ПАСПОРТ

доступности для инвалидов объекта и предоставляемых на нем
услуг в сфере образования (далее - услуги)

Северо-Западный филиал Федерального государственного бюджетного образовательного учреждения высшего образования «Российский государственный университет правосудия» (г. Санкт-Петербург). г. Санкт-Петербург, Александровский парк, дом 5, литер Д.

Заключение по результатам обследования

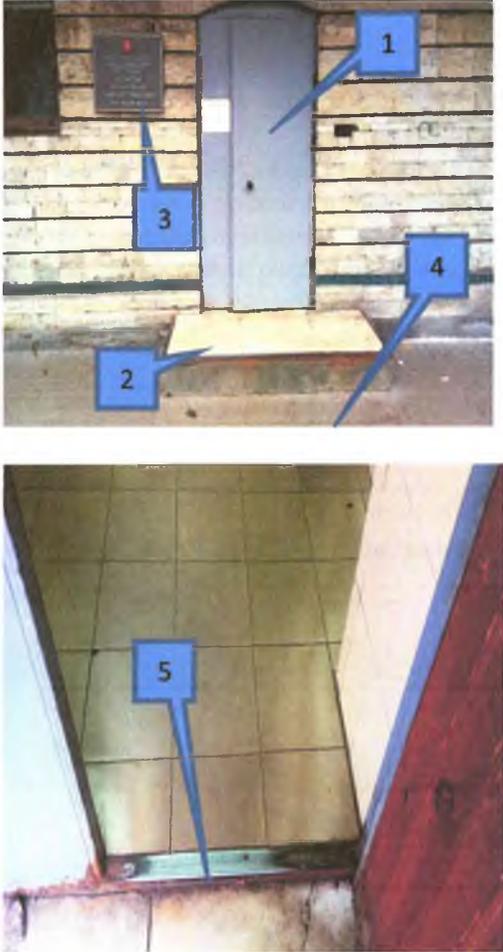
№	Фото	Не соответствие СП59.13330.2012
1.	Входы и пути движения	
1.3		<ol style="list-style-type: none"> 1. На входных дверях отсутствует символ, указывающий их доступность для инвалидов. Так же дверь не обеспечивает задержку автоматического закрывания, продолжительностью не менее 5с., не соответствует п. 5.1.6. (Следует применять двери, обеспечивающие задержку автоматического закрывания дверей, продолжительностью не менее 5 секунд) Дверные наличники или края дверного полотна и ручки рекомендуется окрашивать в отличные от дверного полотна контрастные цвета для соответствия п.5.1.5. В данном случае, рекомендовано предусмотреть таблички «Доступный путь движения для маломобильных групп населения (далее «МГН») категории «К», ведущие к воротом с правой стороны, у ворот продублировать звонок для МГН. Для МГН категории «С», «Г», «О», «У», после выполнения ряда мероприятий по адаптации входного узла, предусмотреть 3 таблички указывающие их доступность 2. Отсутствует маркировка по краям крыльца, а также контрастность дверной ручки и полотен дверей 3. Вход не оборудован тактильной информационной вывеской, содержащей информацию о наименовании, контактах, графике работы, что не соответствует п. 4.1.3 и п. 6.21.1 ГОСТ 51671-2000. (Оптимальная высота размещения тактильной информации - 0,6-1,1м, а в зоне путей движения - на высоте 1,2-1,6м. Тактильные информирующие поверхности должны быть безопасны для рук.)

<p>4. Отсутствуют тактильные средства, что не соответствует п.4.1.10 (тактильные средства, выполняющие предупредительную функцию на покрытии пешеходных путей на участке, следует размещать не менее чем за 0,8 м до объекта информации или начала опасного участка, изменения направления движения, входа и т.п). Ширину тактильной полосы принять в пределах 0,5-0,6 м.</p> <p>5. Высота порога составляет 0,04м. Ширина одной створки двери 0,73 м, что не соответствует п.5.1.4</p> <p>6. Ширина существующего турникета составляет 0,64 м. что делает его не доступным для МГН категории «К», Альтернативным вариантом, в рамках Разумных Средств Реабилитации (ТСР), предлагается путь в обход КПП, через рядом стоящие ворота.</p>
2	Аудиовизуальные информационные системы
